1. Tektur vom 17.12.2019

Unterlage / Blatt-Nr.: 7 / 4 T1

Lageplan zum Schallschutz Schallimmissionen im Prognose-Planfall 2030 mit LS

A 8 Rosenheim - (Salzburg)
6 - streifiger Ausbau zw. Achenmühle und Bernauer Berg
Bau-km 67+747 bis 75+575

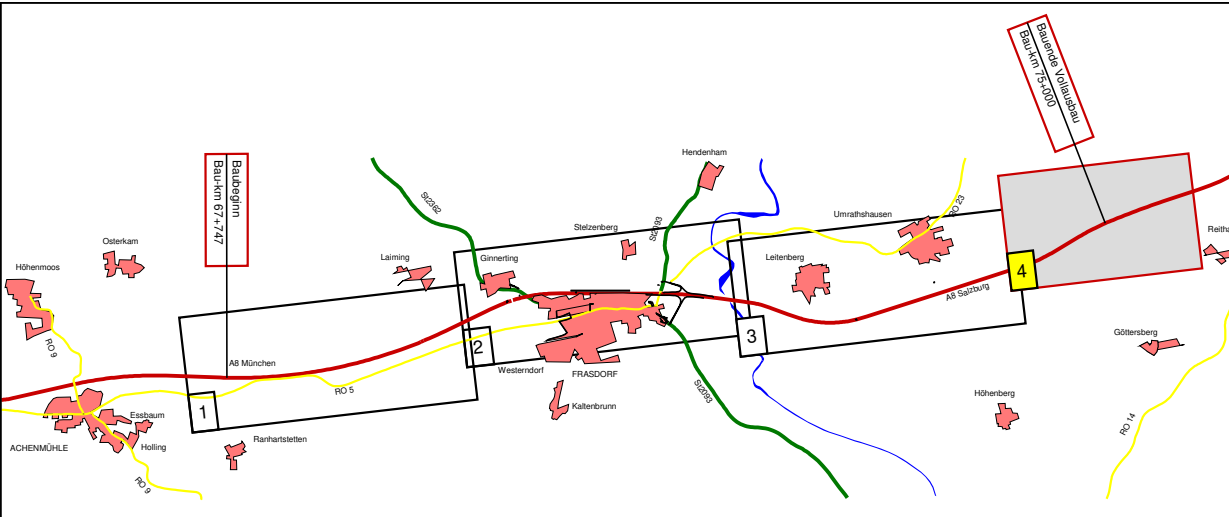
Nr.	Änderung gegenüber der Planfeststellung vom 07/2014	bearbeitet/ gezeichnet/ geprüft:	Gez.:	Datum:	Zeichen:
1	Änderung an Planstand von Hyna + Weiß vom 02/2018				extern
2	Änderung Fahrbahnbelag mit DStrO = -5 dB(A) bis km 75+575				extern
3	Zusätzliche Lärmschutzwand von km 74+805 - km 75+000 mit 1,0 m über Walkrone		413	11/2019	Serbiné
4	Neuberechnung der Immissionen auf der Basis des aktualisierten Verkehrsgutachtens		41	11/2019	Kamisckhe
